臺北市都市計畫委員會第815次會議

修訂本市都市計畫「臺北市都市計畫劃定山坡地開發建築管制規定第二點、第五點、第六點及第八點」案

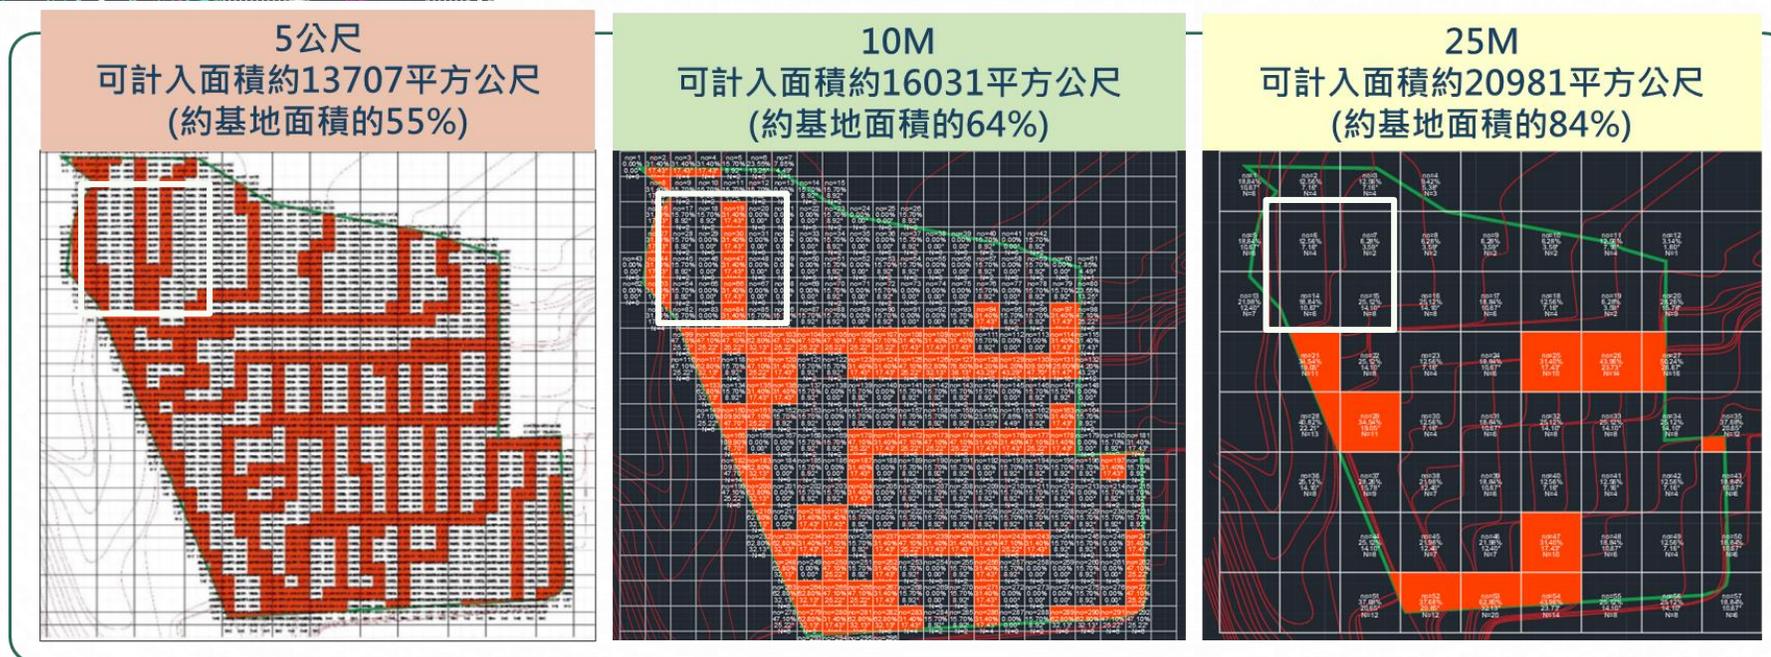
既有水保設施造成高差，影響平均坡度

基地內原有駁坎、擋土牆造成重建時以分析平均坡度易超過30%

公會建議: 屬既存建築物於原基地重建坵塊邊長以1~25公尺檢討

(二) 案例1.內湖區基地

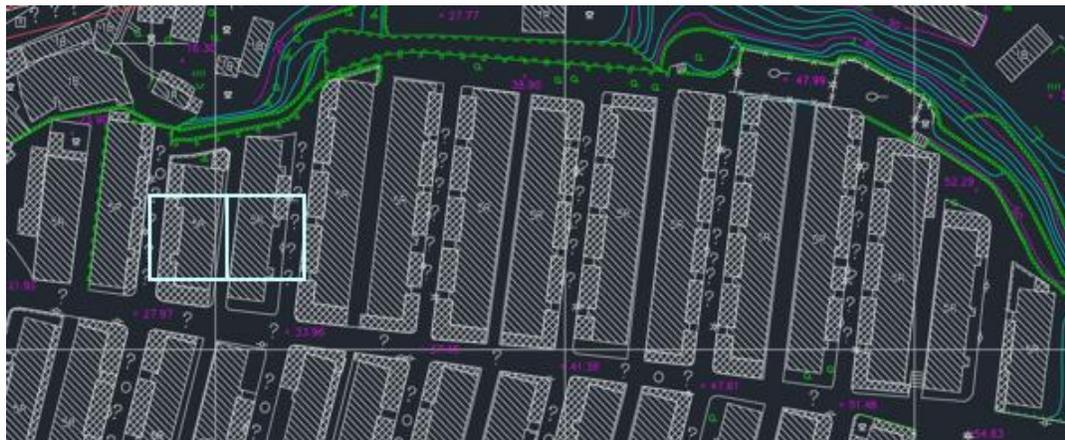
- 使用分區：住二山限區
 - 民國75年完工
 - 基地面積24,895平方公尺
- 依使照推算原可計入建蔽率面積約為23,716平方公尺 (約基地面積的95%)

(二) 案例2.文山區基地

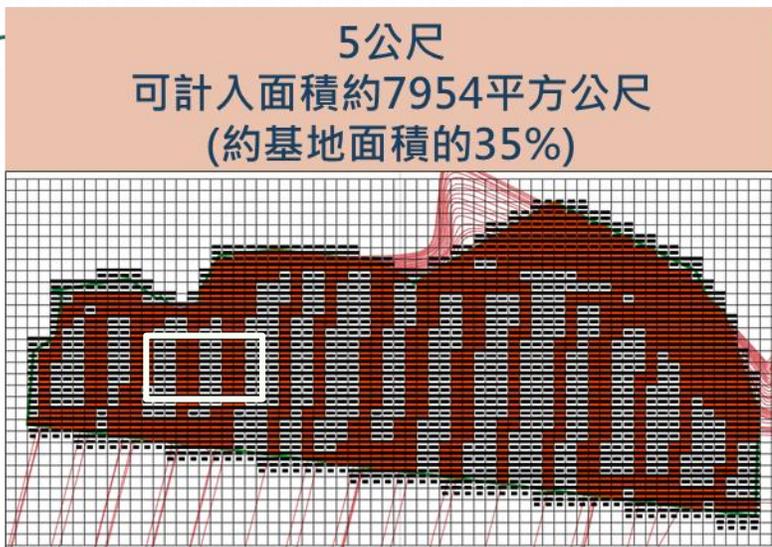
- 使用分區：住二山限區
- 民國72年完工
- 基地面積22,515平方公尺
依使照推算原可計入建蔽率面積約為21,631平方公尺
(約基地面積的96%)

(二) 案例3. 以邊長10~25公尺坵塊分析平均坡度

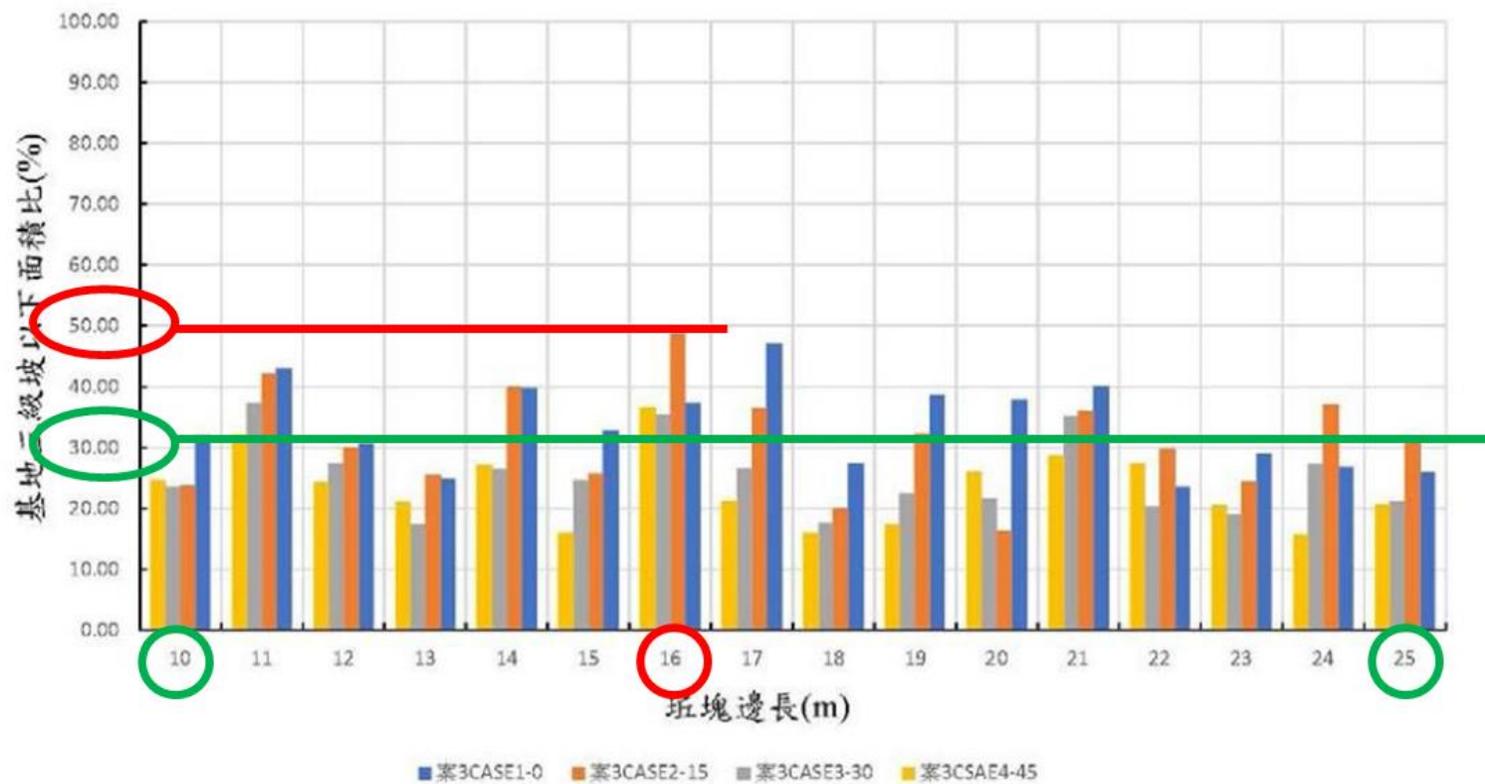
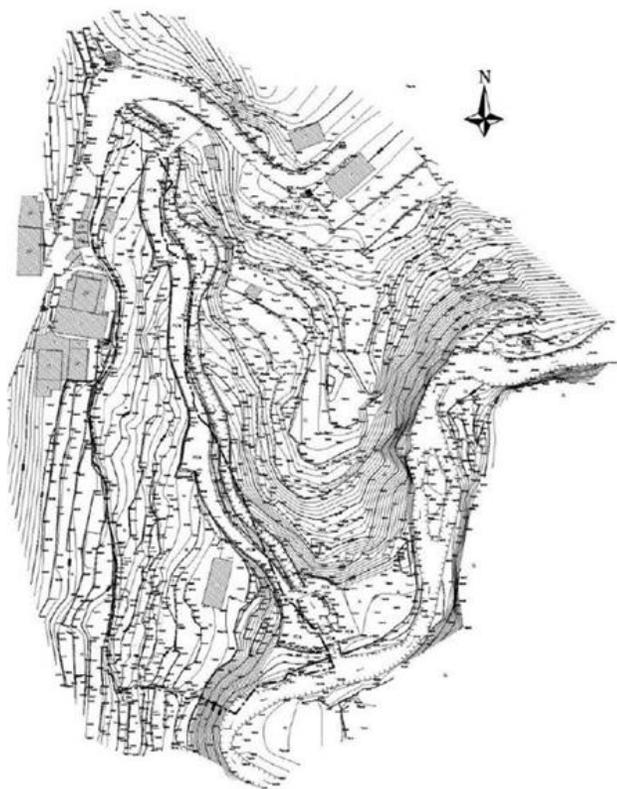
- 大地技師公會提供案例，坵塊邊長選擇彈性，有機會較現行邊長10公尺分析平均坡度增加可建築面積。

- 參採建築技術規則，針對**既存建築物重建時修訂以邊長1~25公尺之整數坵塊**分析平均坡度，**可減少開發範圍內坡度大於30%土地**，保障所有權人重建權益。

二、平均坡度大於30%土地配置

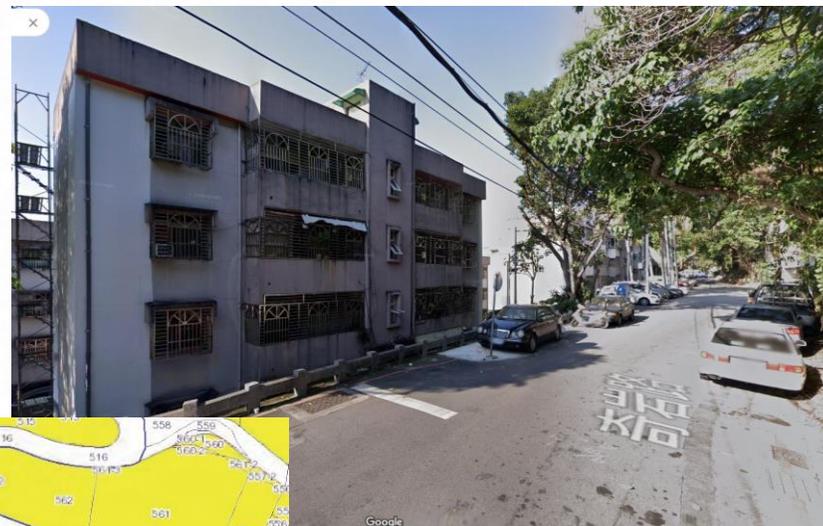
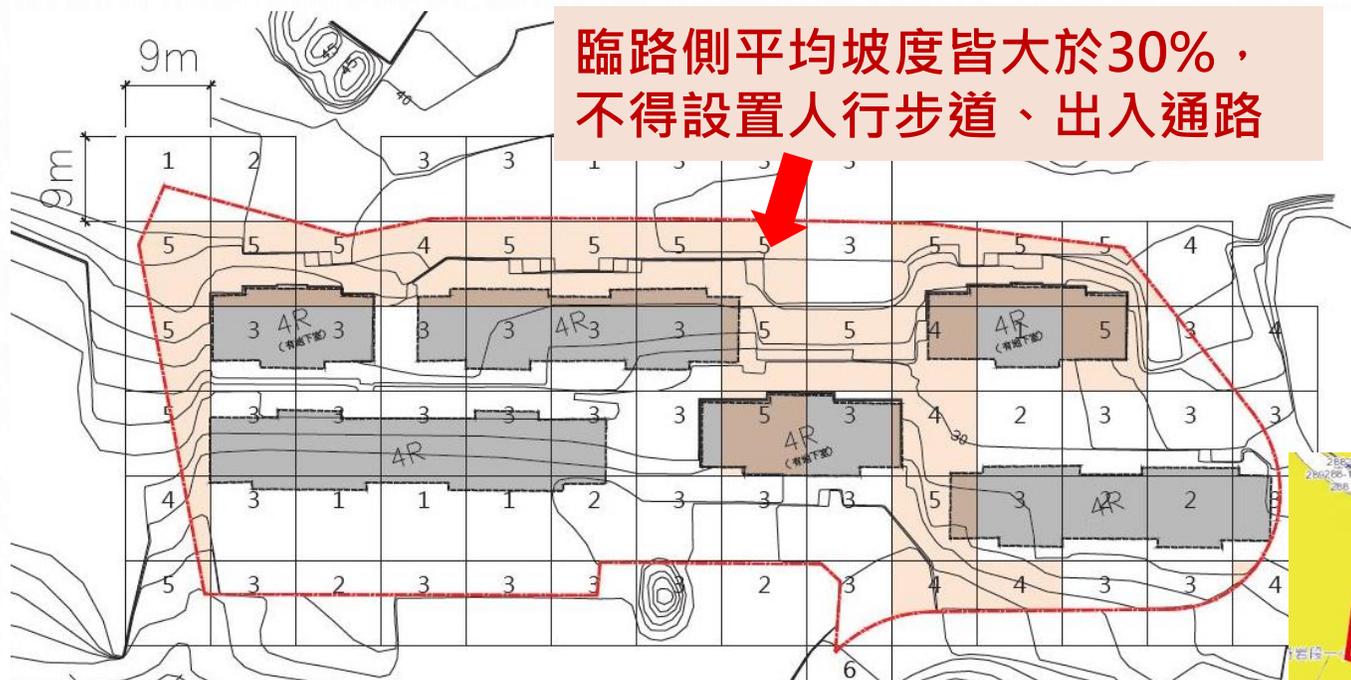
■ 現行規定平均坡度大於30%區域設置項目：

排水、截水溝、
滯洪、沉砂、
擋土安全設施

人行步道
出入通路

■ 考量實務上通行合理性，增訂依法設置人行步道、出入通路例外規定
